*AEROPORTO DI MILANO - MALPENSA. MASTERPLAN 2035*

### **OGGETTO: OSSERVAZIONI MASTER PLAN 2035 DELL'AEROPORTO DI MALPENSA**

#### VALUTAZIONE DI IMPATTO AMBIENTALE AI SENSI DELL'ART.26 DEL D.LGS 152/06 E S.M.I. RELATIVA AL MASTER PLAN 2035 DELL'AEROPORTO DI MILANO MALPENSA

#### OSSERVAZIONI ALLE INTEGRAZIONI VOLONTARIE DEL 20/07/2022

Alternativa 7 - Proposta SEA/ENAC di espansione al di fuori del sedime aeroportuale, approvata nel protocollo di Intesa del 6 Giugno 2022

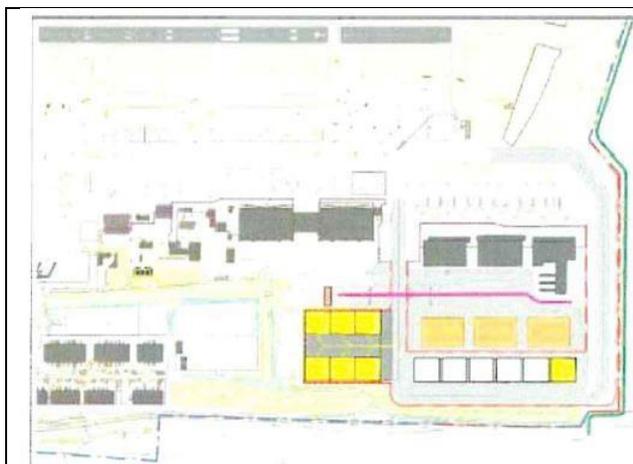
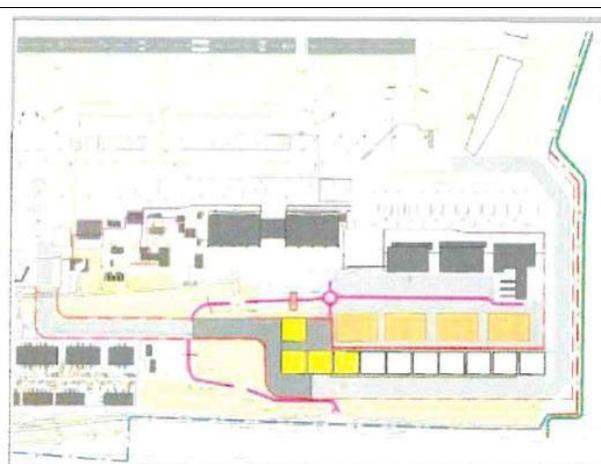
*"L'ipotesi progettuale rappresentata (alternative 2 e 2A) rende evidenza di come, ottimizzando gli spazi a disposizione, si possano evitare ulteriori espansioni, con inutile spreco di suolo."*

Il Parco Ticino conclude: “... *si ribadisce la valutazione negativa della previsione progettuale alternativa 7, come già espresso in sede istruttoria avendo ulteriormente verificato la percorribilità di soluzioni alternative interne al sedime aeroportuale, o comunque tali da determinare una limitata espansione extra sedime rispetto all’alternativa 7.*”

Il rifiuto di ENAC e SEA di valutare nel merito e senza preconcetti le due proposte alternative del Parco Ticino (2 e 2A) e l’ostinazione degli stessi a indicare l’alternativa 7 come l’unica praticabile, ha fatto sì che il Parco Lombardo della Valle del Ticino si trovasse nelle condizioni di dover abbandonare il tavolo di discussione.

L’opzione 7 non è quindi inequivocabilmente indicata come l’unica tecnicamente percorribile ma solo la più sicura.

- 4) Recepire il fatto che, in caso di una reale futura necessità di espansione della Cargo City, esistono delle alternative, prime fra tutte quelle proposte dal Parco Ticino (2 e 2A), che hanno minori impatti ambientali, economici e sociali rispetto all'alternativa 7. L'alternativa 7 è indubbiamente la più comoda ed economicamente conveniente per SEA, ma non lo è per il territorio interessato e considerando il danno economico e di immagine in ambito comunitario, non lo è nemmeno per lo Stato Italiano;

Figura 1 Allegato T28 Masterplan 2035 - Rumore aeronautico a confronto

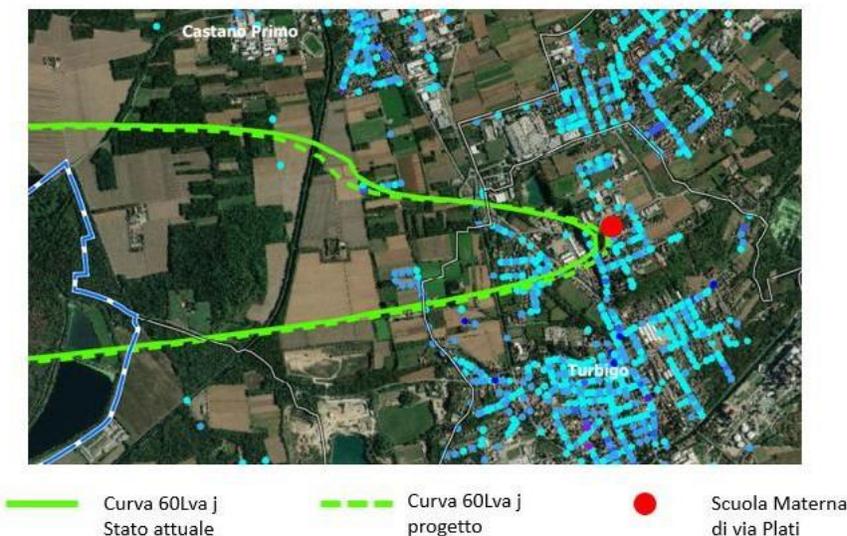
Si noti come i valori di LVA giornalieri sono al di sopra rispetto alla valutazione prodotta per il Masterplan 2035 sulla valutazione dello stato attuale dei livelli di rumore (Allegato T26 Rumore-aeronautico\_stato\_attuale), in cui la Scuola Materna di via Plati è posta esternamente alla curva isofonica dei 60dB. Ciò fa concludere che lo scenario previsto con il Masterplan 2035, già peggiorativo rispetto alla situazione attuale nei termini di impatto acustico sull'abitato di Turbigo, risulta essere largamente sottostimato.
